Přehledový list připomínek v lokalitě 072 / Smíchovské nádraží

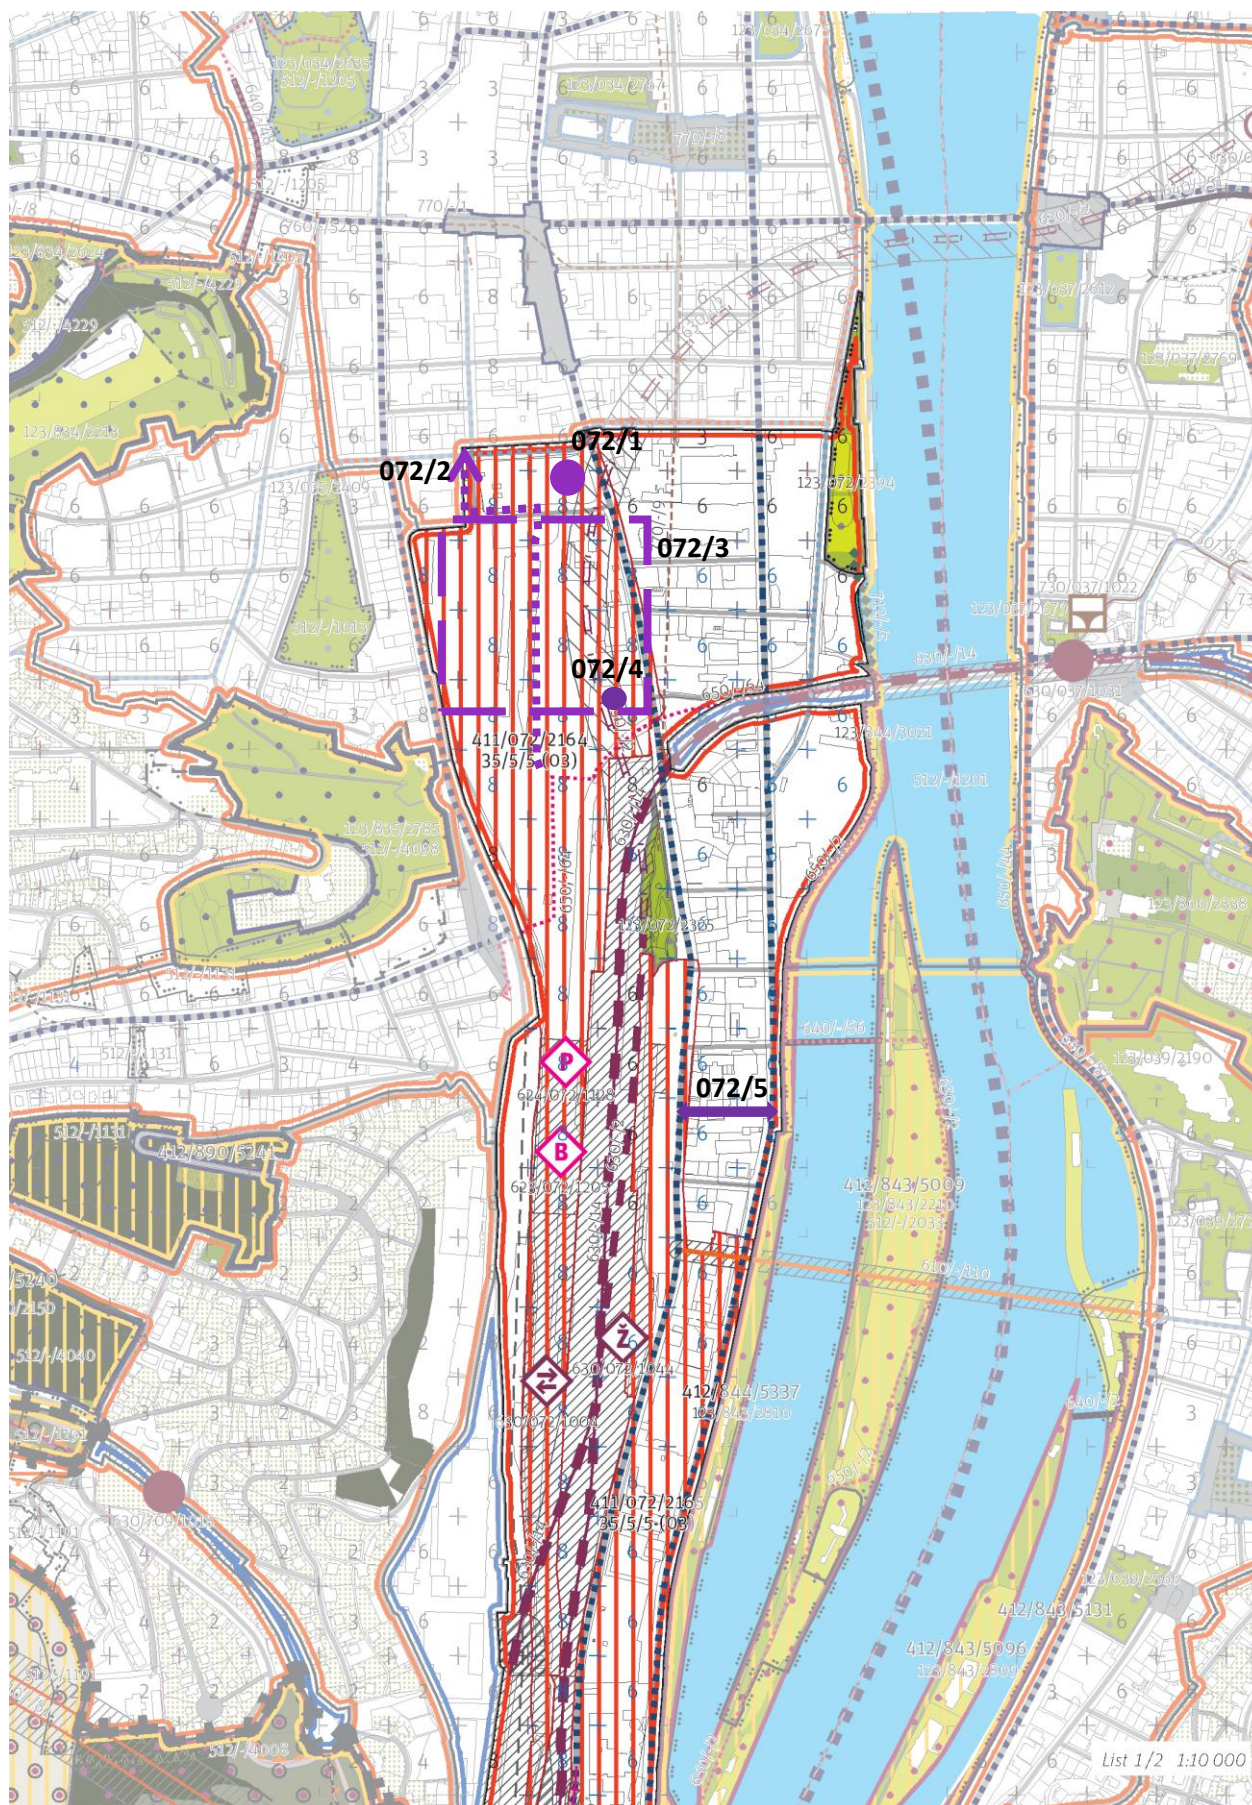
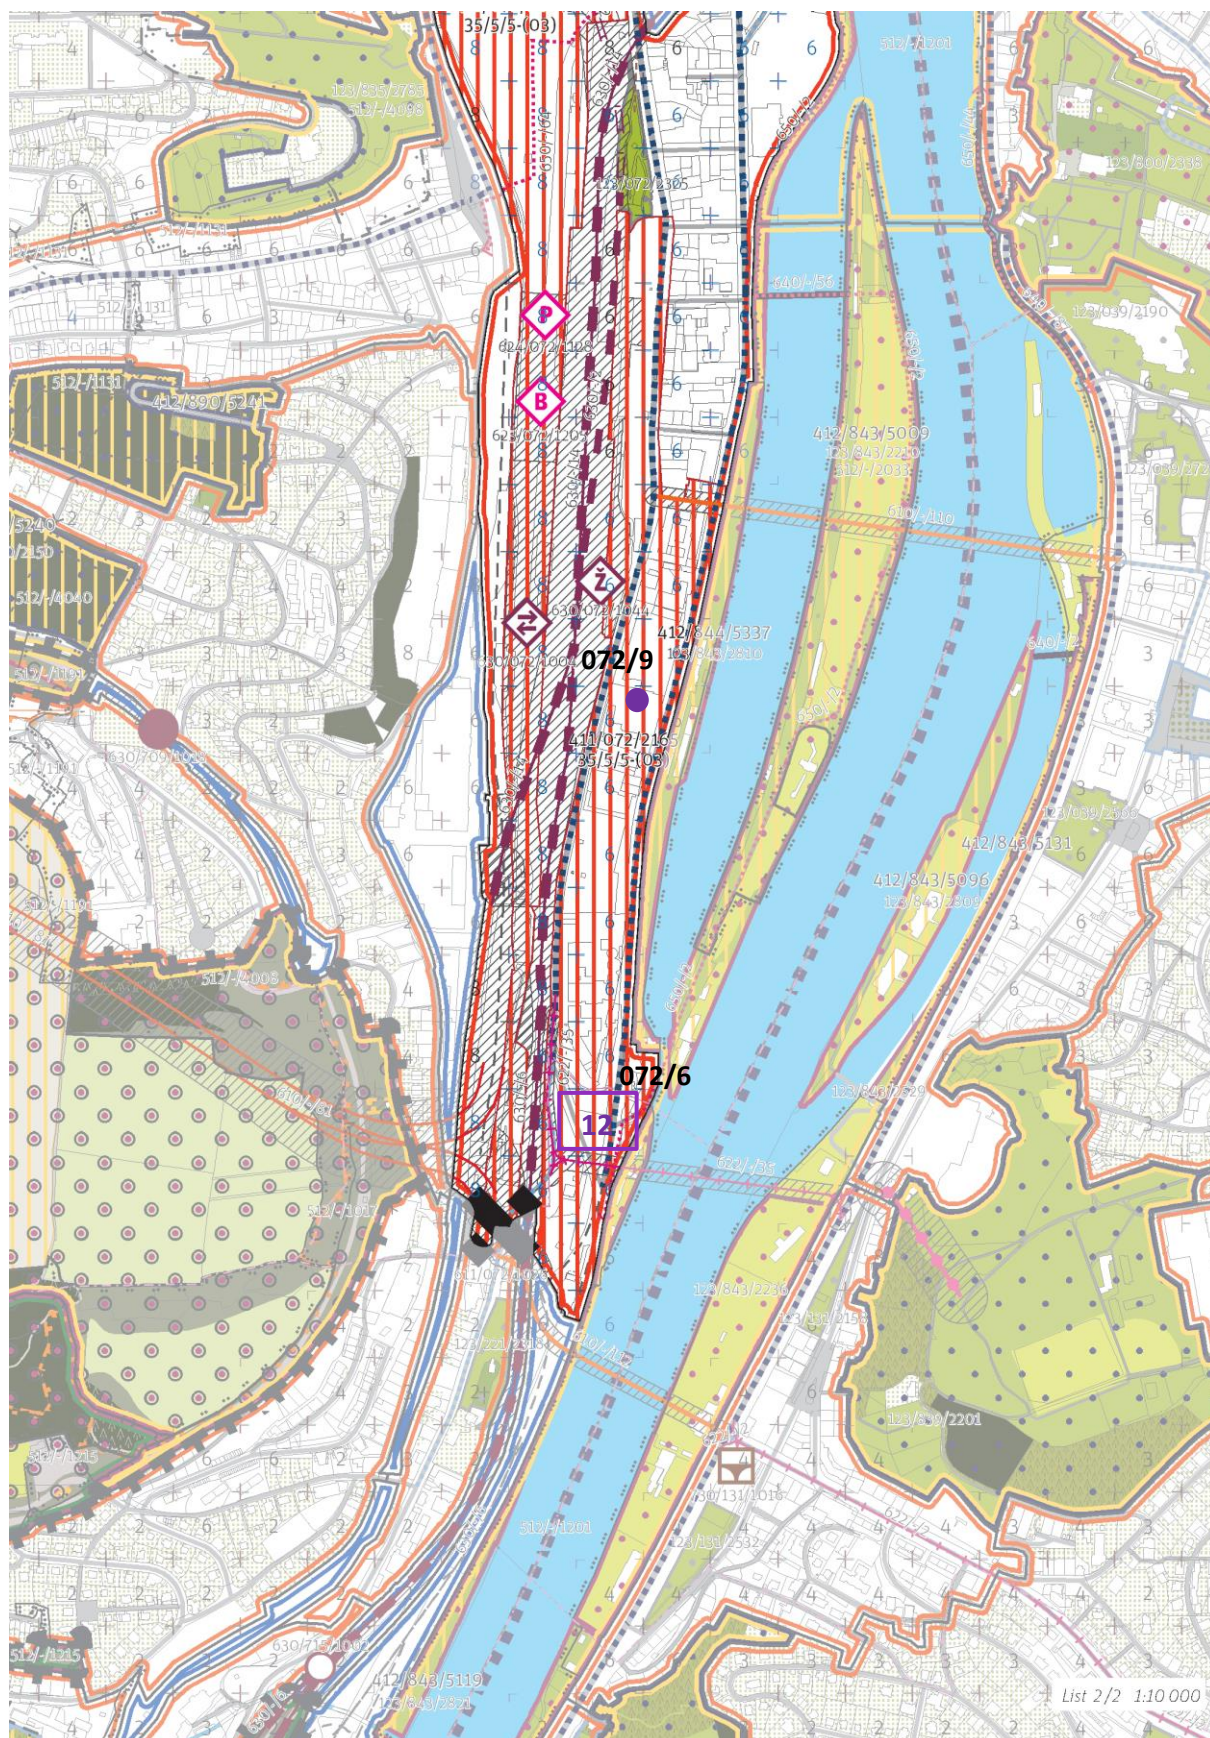
Vložení Náměstí vymezení bodem místní úrovně. Tato připomínka je zásadní.

Odůvodnění: Přetvoření současného odstaviště autobusů na náměstí mezi stávající a nově navrhovanou zástavbu Smíchov City, potenciál zbylé plochy pro umístění budovy s veřejnou funkcí.

Přidat trasu cyklostezky. Tato připomínka je zásadní.

Odůvodnění: Propojení cyklotrasy z plánovaného terminálu s B+R přes boulevard v Smíchov City na cyklostezku zmíněnou v lokalitě č. 034/Smíchov.

Zakreslit projekt Smíchov City – sever. Tato připomínka je zásadní.

Odůvodnění: Projekt Smíchov City (Sekyra Group/ A69 architekti) je v pokročilém povolovacím stádiu. DUR je pro severní dva bloky, pěší zónu, prodloužení ulice Stroupežnického a Na Valentince. Ve studii, která sloužila jako podklad ke změně ÚPn v roce 2011, jsou již zafixované a projektované dva parky a škola.

Přidat bod občanské vybavenosti. Tato připomínka je zásadní.

Odůvodnění: Nová škola v rámci nově budované čtvrti je nutností a byla na ni vyhlášena architektonická soutěž městskou částí Praha 5. Přesné umístění je určeno v projektu Smíchov City (Sekyra Group/A69 architekti).

Umístit občanskou vybavenost bodem (návrh) pro novou MŠ, umístění v rámci nové čtvrti je nutností.

Přidat pěší propojení. Tato připomínka je zásadní.

Odůvodnění: Zajistit pěší napojení ulice Nádražní s břehem řeky Vltavy s napojením na lávku na Císařský ostrov.

Úprava výškové regulace - podlažnost 12. Tato připomínka je zásadní.

Odůvodnění: V daném místě je nezbytné, aby bylo umožněno umístění výškové dominanty při vstupu do tohoto transformačního území (vytvoření tzv. vstupní brány do území).

Vypustit z výkresu 02 rastr Výškové regulace, ponechat jako informativní ukazatel ve Schéma 03. Tato připomínka je zásadní.

Odůvodnění: Výšková regulace pomocí čtverců 100 x 100 m je v území stabilizované lokality s jasnými objemy budov nadbytečná a nepřesná - zavádějící. Výšky hrubého rastru neodpovídají ani současné výškové hladině. PSP dostatečně jasně definují pravidla pro dostavbu proluk či přestavbu stávajících objektů - vychází se z výšky existujících objektů a také z indexu využití lokality.

Vyznačení stávající občanské vybavenosti bodem, resp. plochou. Tato připomínka je zásadní.

Odůvodnění: Označení stávající OV z koordinálního výkresu 03 je nutné propsat také do základního výkresu 02 a tedy i do KLZ.

Vyznačení stávajícího vodního zdroje (nádrže). Tato připomínka je zásadní.

Zohlednit probíhající změnu a podněty na změny ÚPn v území: Z2772, P70/2017, P8/2017. Tato připomínka je zásadní.

Odůvodnění: Jedná se o změnu a podněty na změny ÚPn probíhající a pořizované se souhlasem MČ Praha 5. U změny 2772/00 je též nutné sledovat připomínky k této změně.
